16. 評価書案についての意見書の概要及びこれに対する事業者の見解

「（仮称）吹田円山町開発事業環境影響評価書案」について、吹田市環境まちづくり影響評価条例第14条第1項の規定に基づき、環境の保全及び良好な環境の創造の見地からの「評価書案についての意見書」が14通提出されている。

<p>■土地利用計画</p>  <p>この地図は、開発地とその周辺の土地利用計画を示しています。開発地は中央部にあり、周囲には既存の住宅地や商業地が広がっています。主要な道路として、円山公園横(交差点⑨)が示されています。また、開発地への車両進入路として、ルート1、ルート2、ルート3が示されています。ルート2は本来の経路(800m)であり、ルート3は迂回する経路(1250m)を示しています。交差点⑨は円山公園横に位置し、車が通行できる道路計画として示されています。また、華明会区域との通路も示されています。</p>

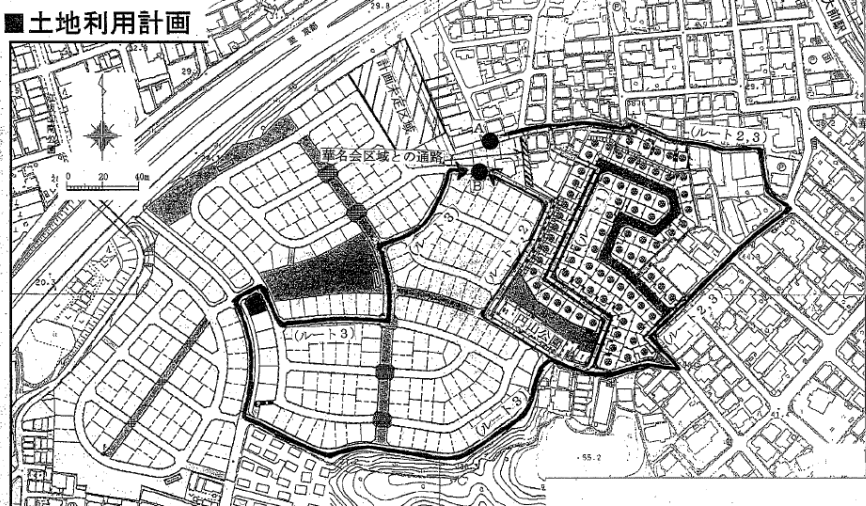
項目	意見書の概要	事業者の見解
<p>その他 (事業計画)</p>	<p>評価書案要約書 P12 の「提案書意見交換会における意見の概要及びこれに対する事業者(又は吹田市)の見解」の最上段に記載の第三者の土地について、評価書案の意見交換会において、事業者から第三者の土地が購入できなかったと返事された折、地権者へ事業者から話はなかったとの発言がありました。ご返答をお願いします。</p> <p>華明会自治会の 34～40 番地には、80 世帯が住んでいます。38 年前に越してきた時は 15 世帯でした。自動車を通れる道は 1 本で、住宅内は行き止まりです。昔、雪が降って坂道で自動車が乗り捨ててあり通れませんでした。36 番地で火事があった時も消防車がスムーズに来ませんでした。安心して住めるよう市や企業は努力されるべきだと思っています。現地を見に来て下さい。宜しくお願いします。</p>	<p>2016 年 8 月 25 日に、事業者から土地ご所有者の会社を訪問し、面談をしております。その際には、意見交換会でも申し上げたとおり、道路として提供して頂くようなご意思がございますかとお伺いしましたが、今のところはご意思がないとのご回答であったと認識しております。</p> <p>しかし、意見交換会当日に土地所有者の会社のご役員の方より、これまでの周辺開発における寄付同様、本件への全面協力のご意思を直接お伺いできましたので、改めて土地ご所有者と接続についての話し合いを行っております。</p> <p>ただし、意見交換会後に、一部の住民の方より、「土地ご所有者のご発言は、大林新星和不動産が土地を買取ること」だと伺っておりますので、現時点ではこれ以上の具体的な回答はできません。</p>
	<p>《開発地への車両進入路》</p> <p>評価書案要約書 P2 によると、開発地への車両進入路は限定されており、円山公園横からや、開発地を南北に縦断する歩車共存道路へは進入できないようになっています。図の A から B を例とすると、本来 800m の移動(ルート 2)が、1250m(ルート 3)となります。余分な通行経路が必要となり、交通量が増加します。時間限定や大型車禁止は必要となるかもしれませんが、円山公園横は開放すべきです。なお、評価書案要約書 P25、26 では、円山公園横(交差点⑨)を開放するようになっています。</p>	<p>円山公園横(交差点⑨)は、車が通行できる道路計画としています。</p>
